CLERMONT
COMMUNAUTÉ

Objet : Arrêt de Projet de PLU de Clermont-Ferrand – Avis de Clermont Communauté

Conformément à l'article L.153-16 du code de l'urbanisme, vous nous avez soumis pour avis votre projet arrêté de PLU en date du 4 mars 2016. Je vous prie de trouver, ci-après, différentes remarques susceptibles de faire évoluer votre document.

LE RESEAU ET SES PROBLEMES

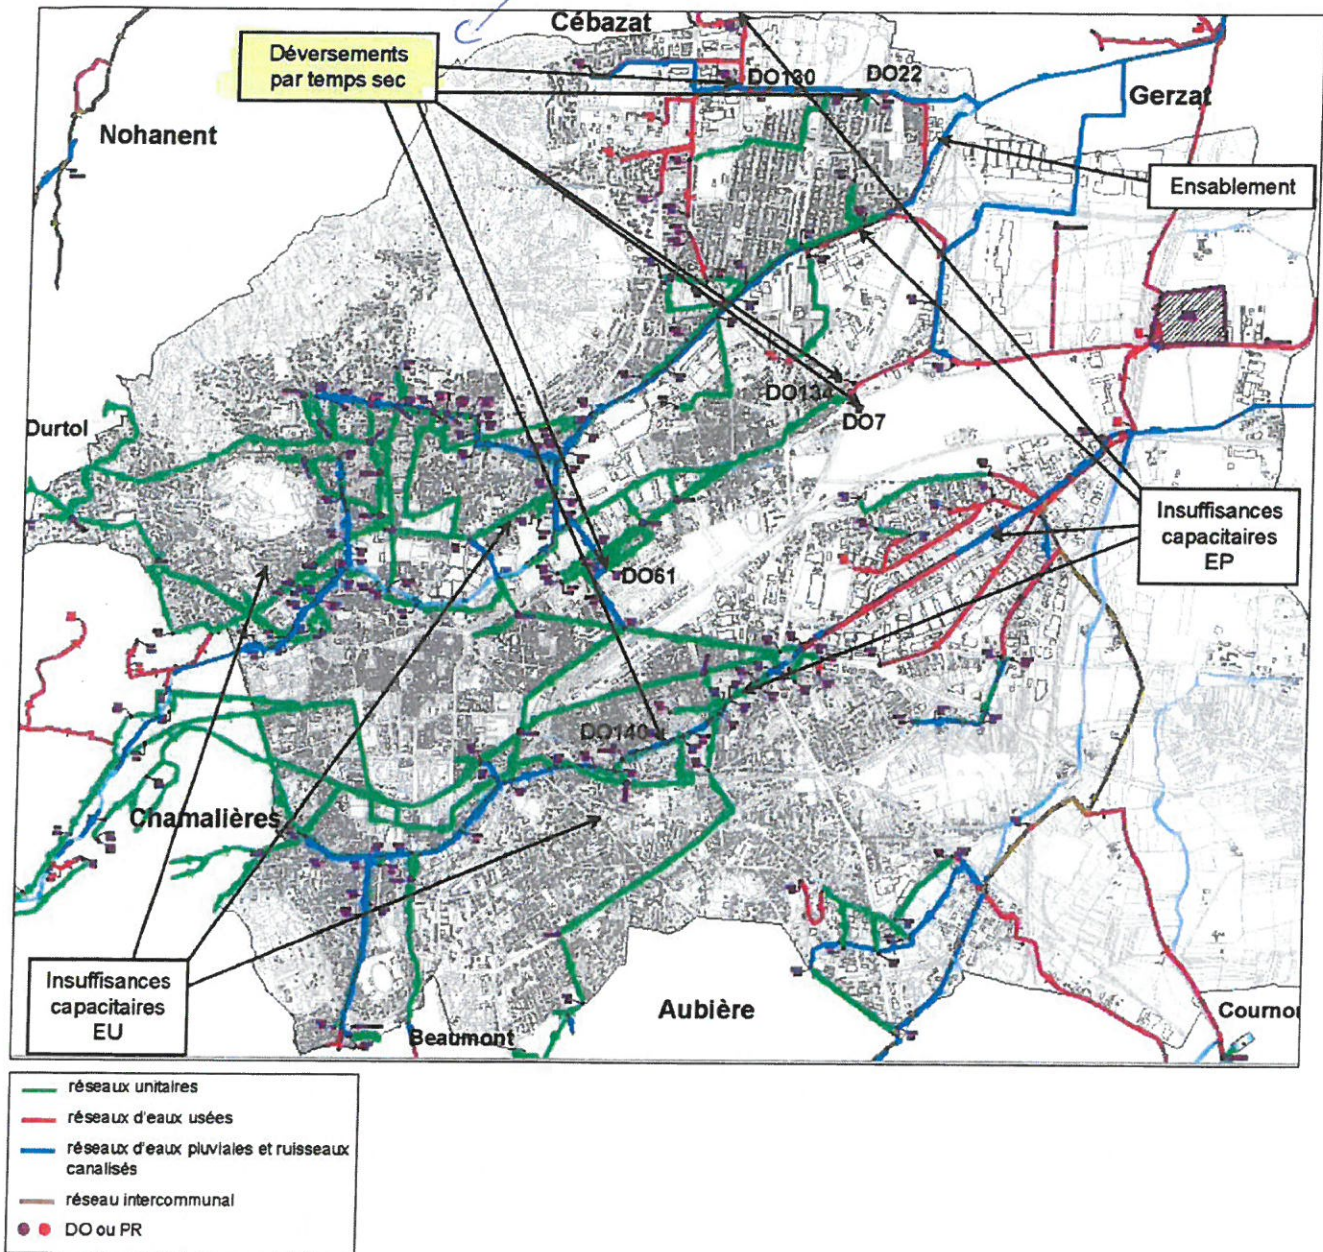
Les problèmes sont résolus depuis l'onglet (2010)

conclusion étonnante!

SYNTHÈSE DE LOCALISATION DES OUVRAGES

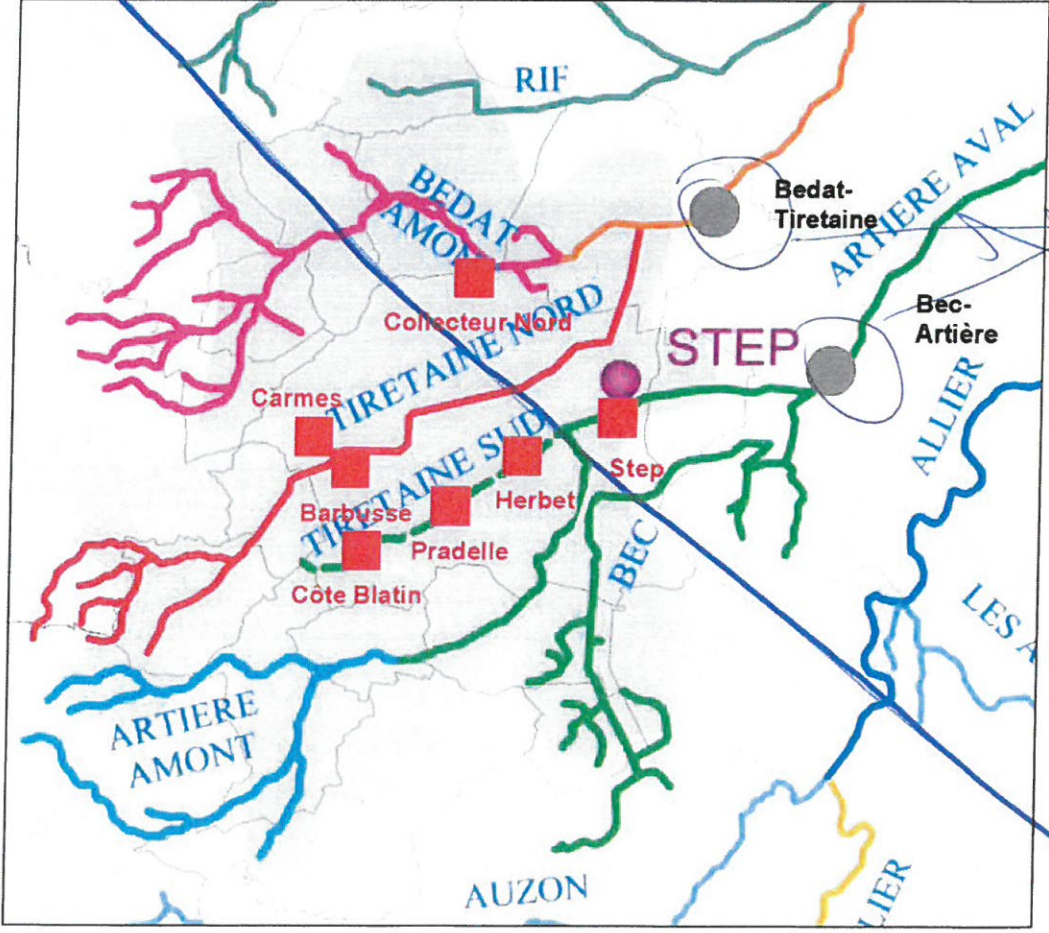
celle carte est isolée.
La carte page 201 est suffisante.

Création Emplacements Réservés

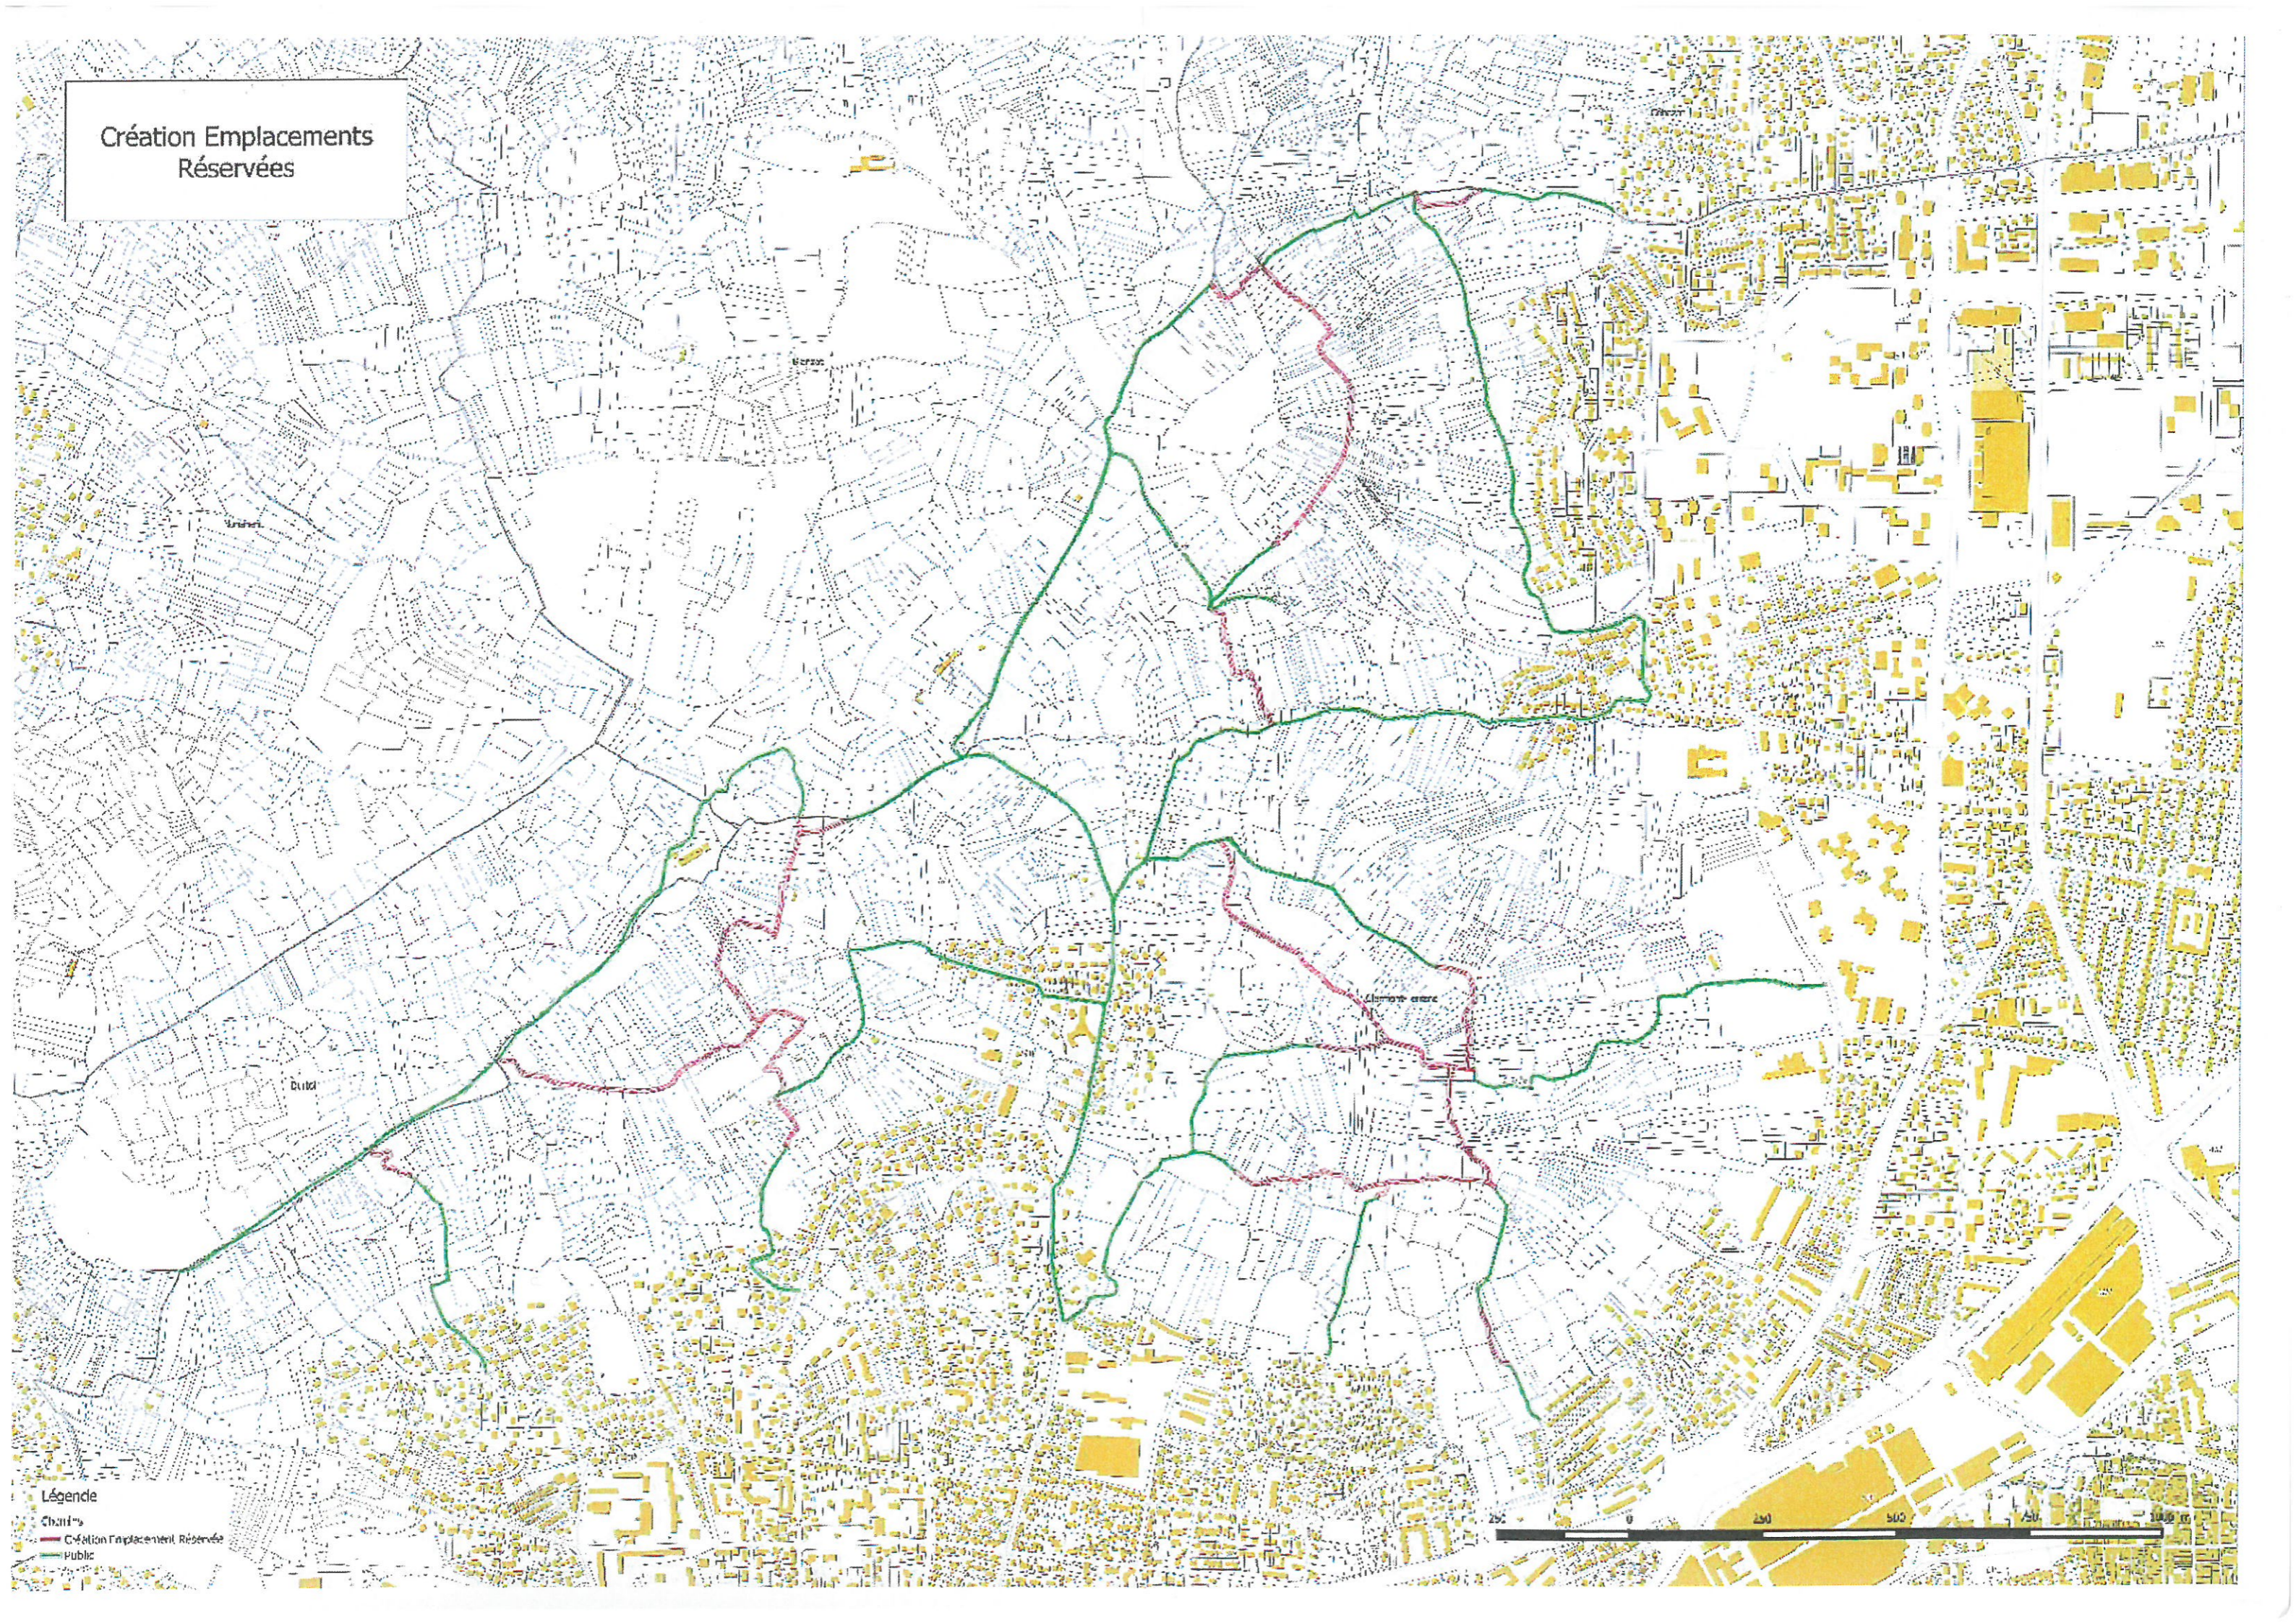
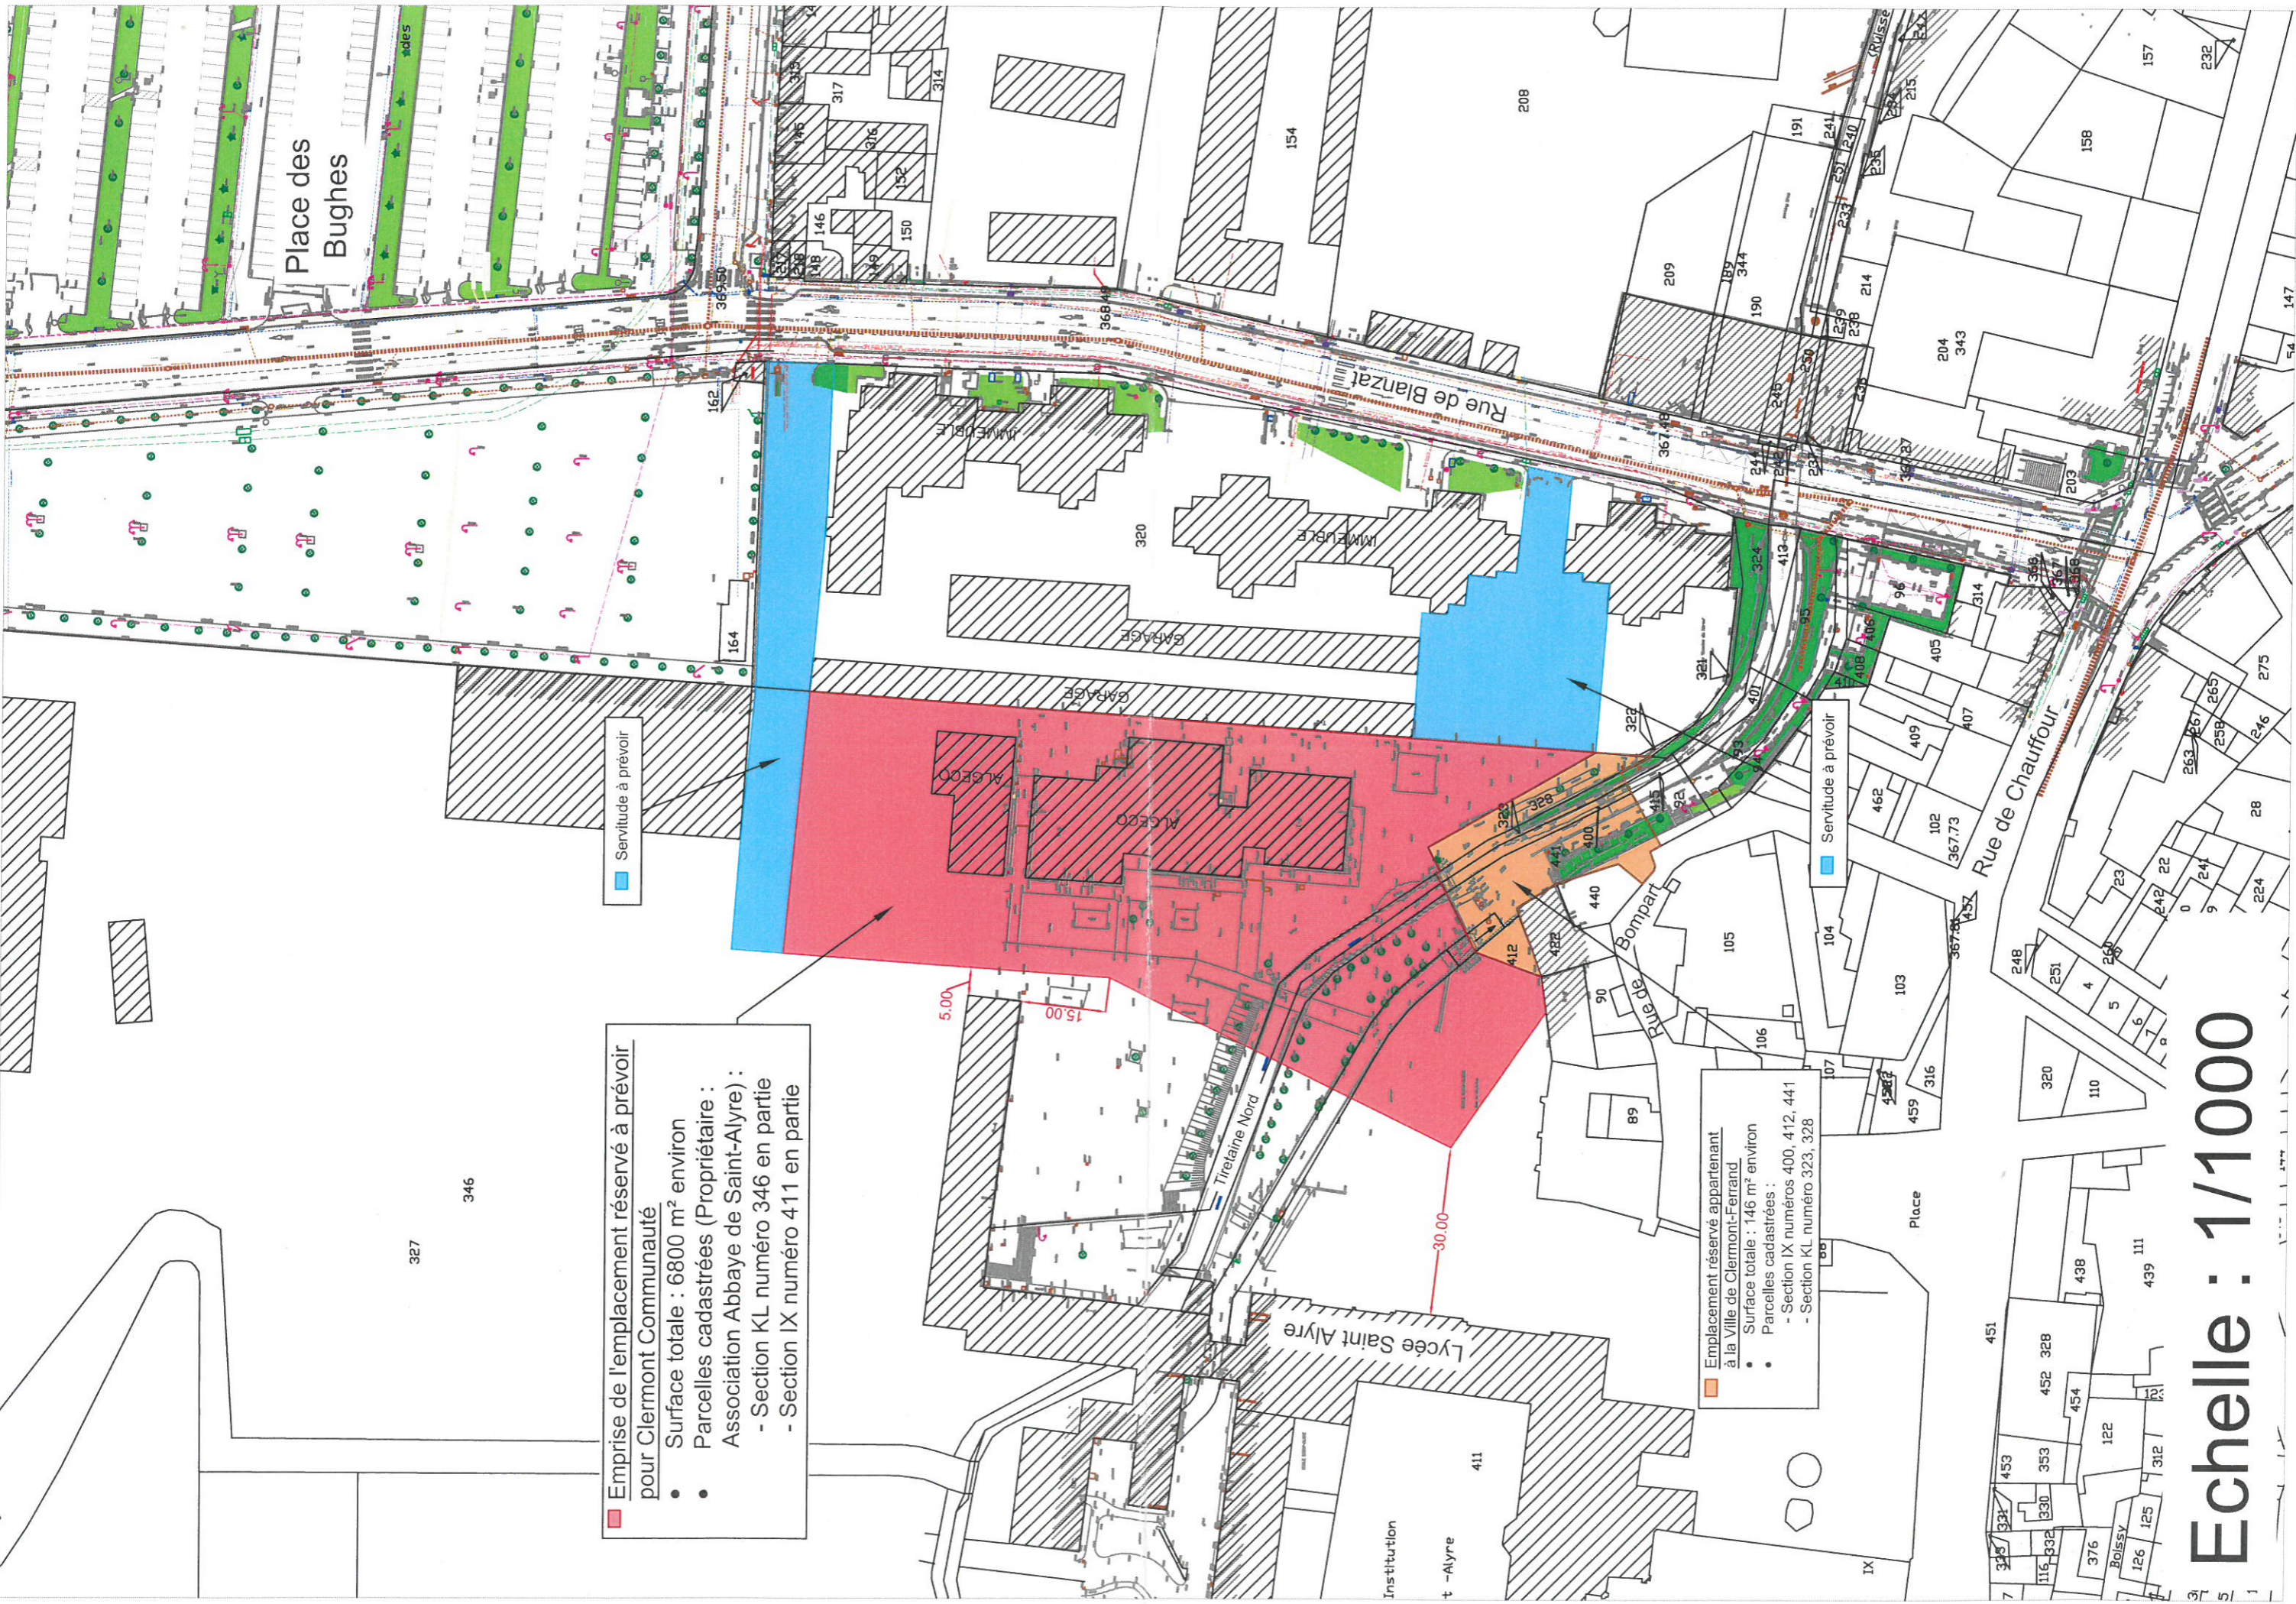
- Emplacement réservé n°62 du Bassin de Stockage-Restitution de Saint Alyre :
Dans le document graphique du PLU (planche nord-ouest), l'emplacement réservé n°62 du Bassin de Stockage-Restitution de Saint Alyre est incomplet, car il se limite à la surface rouge du *plan ci-joint*. Or, il est indispensable de compléter l'emplacement réservé par les parties orange du *plan ci-joint*. De plus, il est indispensable que les parties bleues du *plan ci-joint* fassent l'objet de servitudes d'utilité publique. Ces compléments sont indispensables pour permettre la réalisation et l'exploitation du Bassin de Stockage-Restitution de Saint Alyre par Clermont Communauté

■ Emprise de l'emplacement réservé à prévoir pour Clermont Communauté
 • Surface totale : 6800 m² environ
 • Parcelles cadastrées (Propriétaire : Association Abbaye de Saint-Alyre) :
 - Section KL numéro 346 en partie
 - Section IX numéro 411 en partie
